## 首里城炎上！⑥ 首里城火災に関する再発防止等報告書について －未然防止、早期発見よりも火災後の延焼拡大防止策に重点！－

技術士（衛生工学・建設・環境）・甲種危険物取扱者等  
環境計画センター 専任理事 鍵谷 司

### 1. 「首里城火災に係る再発防止検討委員会による報告書（令和3年3月11日）より<sup>1)</sup>

図2 正殿1階の平面と消防設備等の配置<sup>4)</sup>

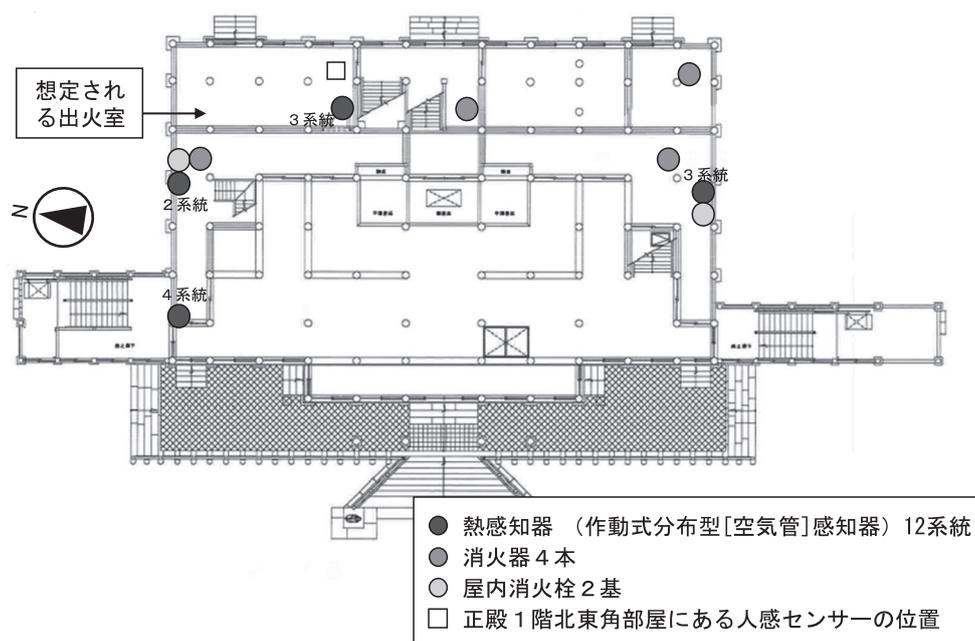
本報告書では、火災発令後の警備員や監視人の行動、消防活動などを詳細に調査して、火災の拡大を防止できなかった要因を精査し、再発防止策として提言している。しかしながら、素早く早期発見ができていれば、初期消火は容易であった、あるいはボヤ程度の火災で抑えることができた可能性が大きい。もっとも驚いたことは、発火源である正殿1階にだけ「煙センサーが設置されていなかった」のである<sup>4)</sup>。これについては議事録でも触れられていない。

①図2の正殿1階の平面と消防設備等の配置では、熱感知器、消火器、消火栓及び人感センサーの配置が示されているが、煙センサーは設置されていないことがわかる。見落とししかと思ひ、別途調査した結果、表1に示すように正殿2階、3階には煙センサーが設置されていたが、1階には人感センサーと火災報知器(温度センサー)が設置されていただけで、煙センサーは設置されていなかった。

木材の燃焼は可燃物のガス化(熱分解)から始まるので、発火前には必ずガス(煙)が発生する。これを速やかに検知できる煙センサーを設置していれば、早期発見は容易であったと考えられる。このことは本報告書や議事録には記載はなく、議論もされていない(委員会には事務局から報告されていないのでは?)。

図4 正殿の電気系統と溶融痕(琉球新報、2019.11.8)

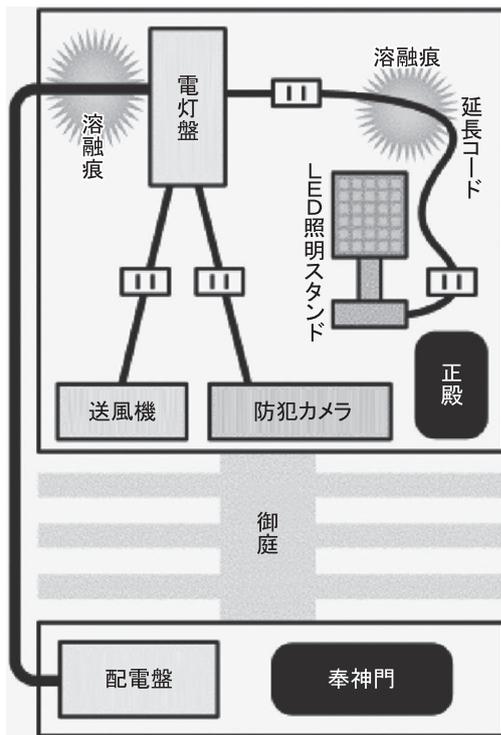
③原因究明！ 照明用配線のショートか？（図3、図4）

火災現場の焼け跡から溶融痕のある電線が確認されているが、火災時の高温によるものか、ショートによるものか明確でないとして原因不明との報道があった。火災による溶融であれば、この付近の配線以外のものでも、高温に曝された多くの配線に溶融痕が生じるはずである。断定は難しいものの、溶融痕配線が発見された地点やその電源など、火災原因になる有力な情報が得られる溶融痕を示す配線のみを調べても確定は困難であろう。火災時に同じ高温に曝されているながら、他の配線に溶融痕が無い理由など、状況証拠からも精査することにより、ショートによる可能性は一段と高まると考えられる。
